【関連質問への回答】
新規制基準適合性審査申請
重大事故等対処施設
＜(8)重大事故対策＞
- 炉心損傷防止

令和元年8月2日
東北電力株式会社

女川原子力発電所 2 号機の安全性に
関する検討会 説明資料

論点番号 7 1, 7 2
(意見番号 7 2, 7 3)

高圧・低圧注水機能喪失(TQUV)

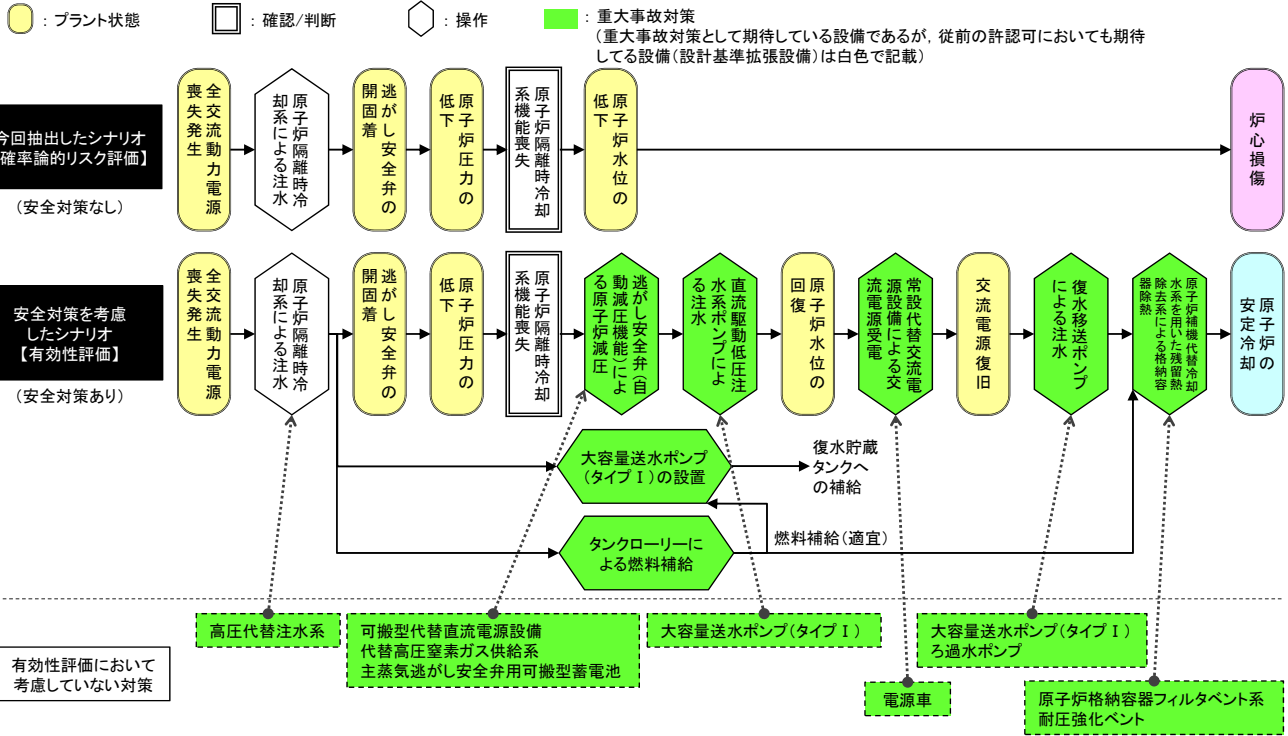
- 各事故シーケンスの説明においては、安全対策なしのPRA上のシナリオと安全対策ありの有効性評価のシナリオを対比させるような形での説明をしていただきたい。【今村委員】
- 重大事故対策を実施する上で必要な要員については、最終的な結果だけではなく、その積み上げ根拠も示していただきたい。【今村委員、兼本委員、首藤委員】

合計:30名 ※ 解析上考慮しない作業(実施しなくとも有効性評価(対策)の成立性に影響を与えないが、実際には行う場合もあることから必要な要員数として計上)

上記のとおり、事故発生後の対応に必要な要員は、事故対応指揮等を行う発電所対策本部要員6名、中央制御室または現場での事故対応操作を行う運転員7名及び可搬型設備の運用を行う重大事故等対応要員17名の合計30名である。
 なお、大容量送水ポンプ(タイプI)を設置する場合には、「アクセスルート復旧」、「燃料補給」を一連で対応する必要がある。

使用済燃料プールからの水の漏えいが発生した場合の手段の選択フロー図

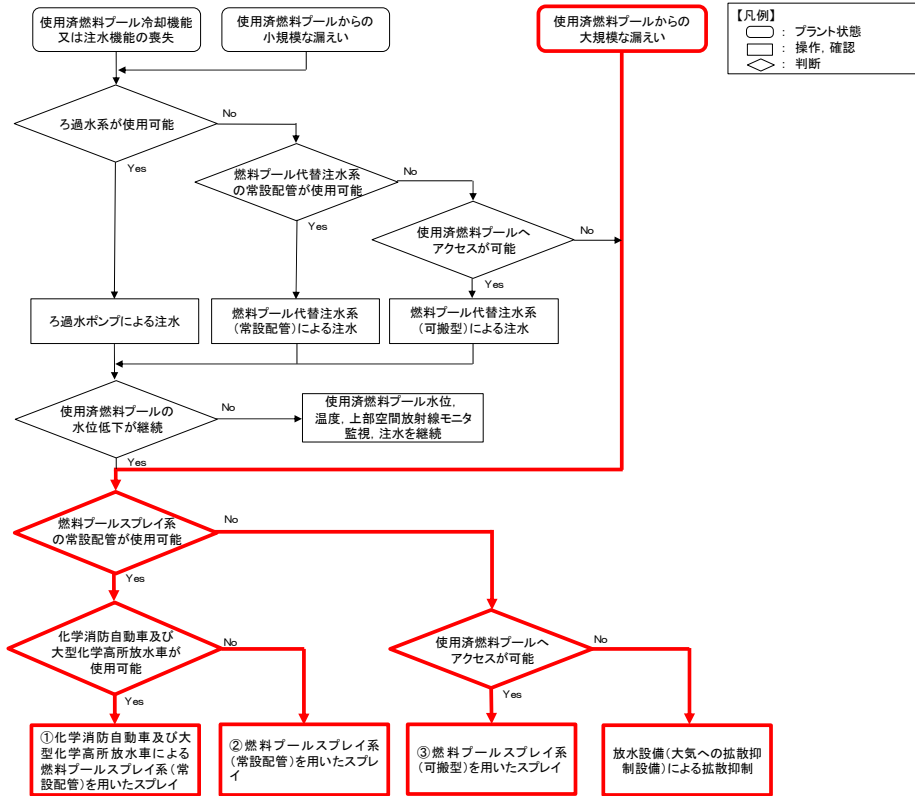
燃料プールの想定事故2では, プールからの小規模な流出を想定しているが, 大規模流出が発生することもあり得ると思う。そういった場合の検討はしていないのか。(第15回)【鈴木委員】

使用済燃料プールからの小規模な流出の場合だけでなく, 大規模流出が発生する場合も考慮して対策の検討を行っており, 以下の対応を実施することとしている。

- 使用済燃料プールからの小規模な水の漏えいが発生した場合は, ろ過水ポンプ, 燃料プール代替注水系(常設配管)又は燃料プール代替注水系(可搬型)による注水を行い, 使用済燃料プールの水位を維持することとしており, これらは, 想定事故2にて有効性を確認している。
- 使用済燃料プールからの大規模な水の漏えいが発生した場合においては, 大容量送水ポンプ(タイプ I)を用いた燃料プールのスプレイ系(常設配管), 燃料プールのスプレイ系(可搬型)を使用した燃料損傷の緩和対策を実施するが, 化学消防自動車及び大型化学高所放水車が使用できる場合には, 手順着手からスプレイまでの時間が比較的短い化学消防自動車及び大型化学高所放水車による燃料プールのスプレイ系を優先して使用する。
- さらに, これらのスプレイ手段が使用できない場合には, 放水設備(大気への拡散抑制設備)による原子炉建屋への放水を実施する。
- 使用済燃料プールからの水の漏えいが発生した場合の手段の選択フロー図を次頁に示す。

推定手順と優先順位

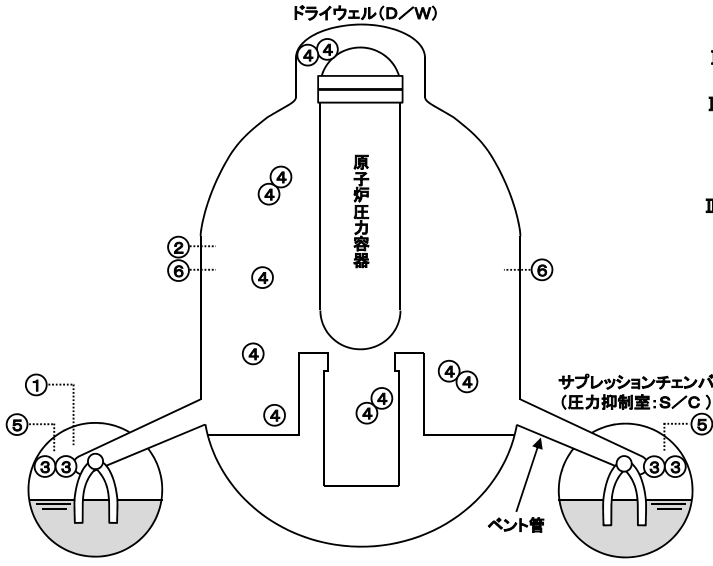
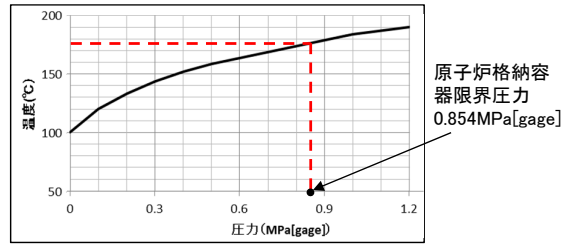
- フィルタベントの実施判断に使用する圧力計に不具合があった場合等、圧力以外によるベント判断基準について説明すること。【長谷川副座長、岩崎委員】

■計器の故障等により、圧力抑制室圧力の計測が困難となった場合には、「推定手順と優先順位」に示すⅠ～Ⅳの順で代替パラメータにより圧力抑制室圧力を推定する。

- I S/C圧力(①)による監視※1
故障等 ※1: S/C圧力の誤差: ±0.006MPa
- II D/W圧力(②)による監視※2
●D/WとS/Cは、ベント管を介して均圧されるため、両者の圧力は同様の挙動を示す。
故障等 ※2: D/W圧力の誤差: ±0.006MPa
- III S/C内空気温度(③)又はD/W温度(④)による推定
●原子炉格納容器内が飽和状態であれば、飽和温度/圧力の関係(下図)を利用して、S/C内空気温度又はD/W温度による推定が可能。
●S/C内空気温度の誤差±3.1℃、D/W温度の誤差±2.7℃を考慮した上で推定。(例えば、飽和温度が約178℃の場合、下図よりS/C圧力は0.854MPaとなるが、S/C内空気温度の誤差±3.1℃を圧力換算し、0.854±0.07MPaとして推定)

- 故障等
- IV S/C圧力(常用計器)(⑤)又はD/W圧力(常用計器)(⑥)による監視※3
●常用計器のため、重大事故等に対する耐震性及び耐環境性はないが、監視可能であれば、同じ仕様の圧力計であり、0~0.6MPaの範囲で推定が可能。
※3: S/C圧力(常用計器)及びD/W圧力(常用計器)の誤差: ±0.006MPa

【格納容器圧力変化の比較】

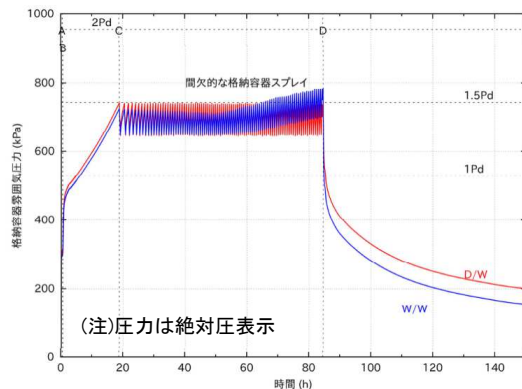
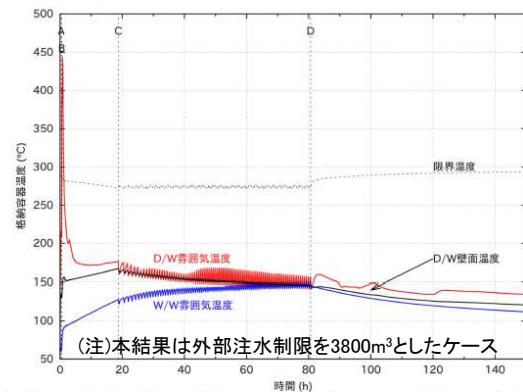
- 格納容器の破損防止の有効性評価で使用している解析コードMAAPによる解析結果と、原子力規制委員会が所有する解析コードMELCORによる解析結果が同様の傾向であることを示して欲しい。

- 格納容器圧力は概ね同等な変化
- 事故後初期の格納容器圧力上昇速度はMELCORの方が大
 - 炉心から発生する水素発生量の相違に起因(前述)
- 格納容器ベント時の減圧挙動も同等な変化

- 格納容器温度は概ね同等な変化
- 事故後初期のドライウエル空間温度は、MELCORは過大な上昇を示す。
 - 水素発生量(酸化反応熱)が大きく、LOCA破断口からドライウエルに高温ガスが放出されていることに起因する。
 - 物理現象の不確かさに起因
- 両コードともに、雰囲気温度は200°Cを超えるものの、ドライウエル壁面の健全性は維持されることが確認されている。

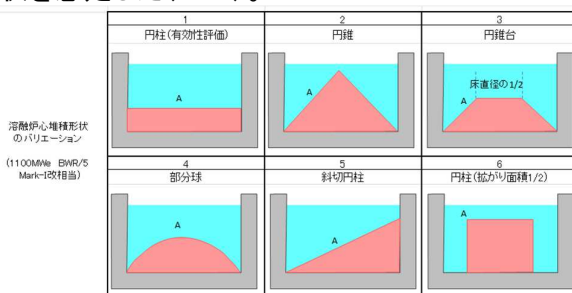
- MCCIIに係る評価の妥当性について、堆積形状のバリエーションをどのような理由で想定したのか説明すること。【長谷川副座長】

- 有効性評価のベースケースにおいては、溶融炉心が圧力容器下部中心位置から全量落下し、格納容器下部全面に均一に堆積することを想定して評価を行っている(No.1)。
- 溶融炉心の拡がりに関する実験であるPULIMs実験結果^[1]を考慮し、円錐状に堆積した場合の形状を想定した(No.2)。ただし、崩壊熱を発生する溶融炉心では、堆積した粒子状の溶融炉心内の継続的沸騰によるセルフレベルング効果により、時間と共に堆積厚さが均一化することが考えられる^[2]ことから均一化する途中の形状を想定した(No.3, 4)。
- 福島第一2号炉の調査結果から偏心位置での落下を考慮した場合、壁側にデブリが高く堆積することが考えられるため、壁側を頂点として円柱を斜めに切った形状の堆積を想定した(No.5)。
- 仮に溶融炉心の拡がりが抑えられた場合、溶融炉心上面の水との伝熱面積は小さくなるものの、側面と水との伝熱に期待できるようになることから、その影響を評価するため、拡がりが抑制された形状を想定した(No.6)。

No.	落下位置	堆積形状	拡がり
1	中心	均一	全面拡がり
2	中心	円錐状	全面拡がり
3	中心	均一と円錐状の間	全面拡がり
4	中心	均一と円錐状の間	全面拡がり
5	偏心	円錐状	全面拡がり
6	中心	均一	拡がりが抑制

図1 $\text{UO}_2\text{-ZrO}_2$ phase diagram
(引用文献[1]の図に加筆)

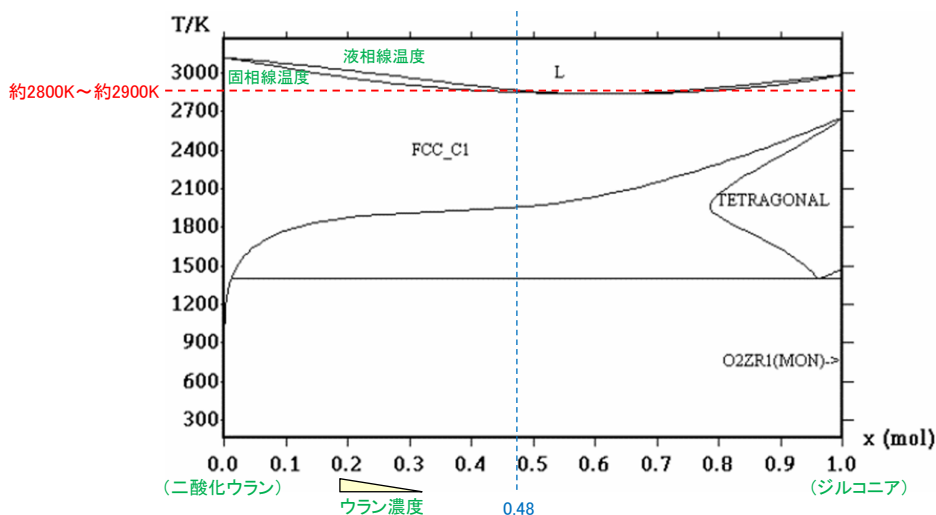
- 本指摘の元になったのは、以下の点であると考えている。
 - 第19回検討会資料では、TROI-34~37の溶融物温度について、表1に示すとおり、実験者が報告した文献4ではなく、それをまとめて溶融物温度を「~3000K(約3000K)」とした文献1に基づいて記載していたこと。

- (※2) ➢ TROI-34~37では、二酸化ウランとジルコニアの溶融物を使用している。二酸化ウラン:ジルコニアが重量比70:30(mol比=0.52:0.48)の混合物は、固相線温度、液相線温度が約2800Kから約2900K(図1参照)であることから、溶融物の物性を踏まえ、引用した文献では溶融物温度として~3000K(約3000K)と記載したものと考えられる。

溶融物温度の推移 (TROI-35)
(文献4の図に加筆)

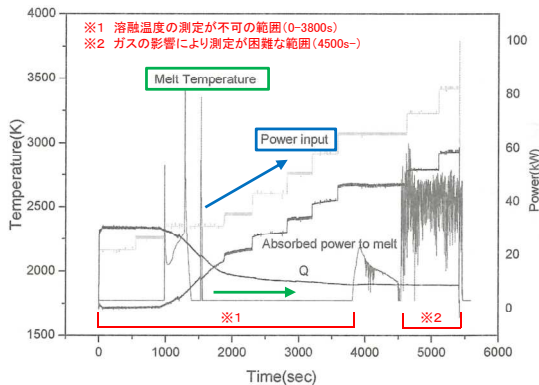
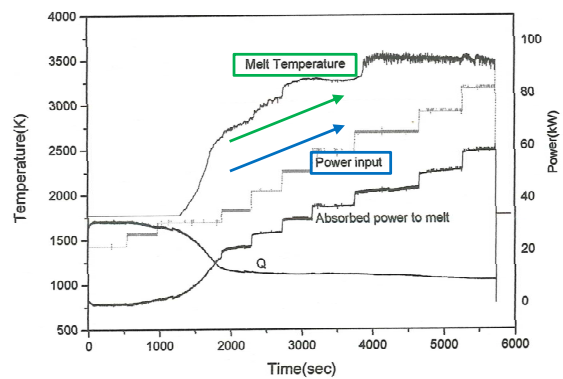
- ▶ 本指摘の元になったのは、以下の点であると考えている。
- ・TROI-34,36,37については文献4に記載の溶融物温度より低い温度を記載し、実機の溶融物温度(≦約2600K)との差分を過小に記載しているものの、TROI-35については、2793Kより高い値(~3000K)を記載し、実機の溶融物温度との差分を過大に記載していること。

【弊社の回答】

溶融物温度の推移 (TROI-13)
(文献3の図に加筆)

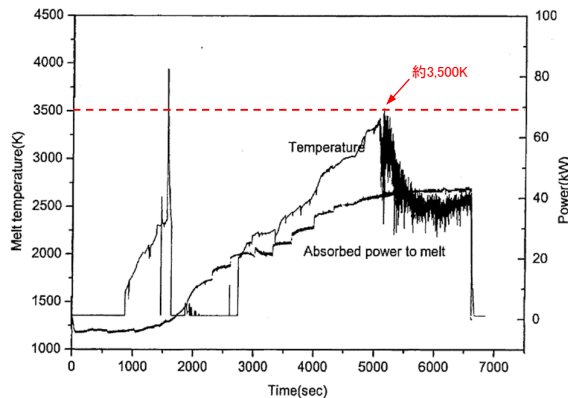
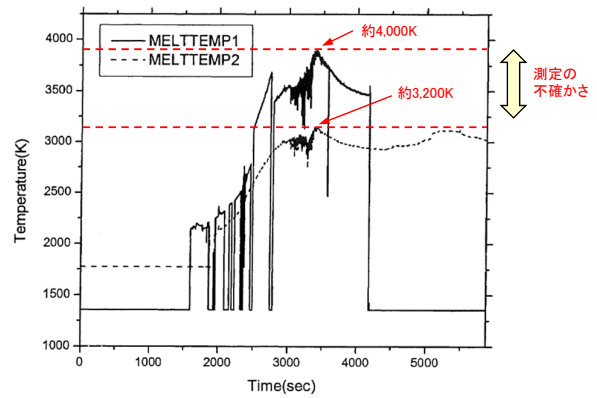
- ▶ 本指摘の元になったのは、以下の点であると考えている。
 - ・TROI-13, 14の溶融物温度について、2003年発行の論文3に基づき、温度測定に対する考察を実施することで溶融物温度は実機条件の温度より高いと整理し、「実機付近の温度では外部トリガーなしの自発的水蒸気爆発は発生していない」と整理していること。
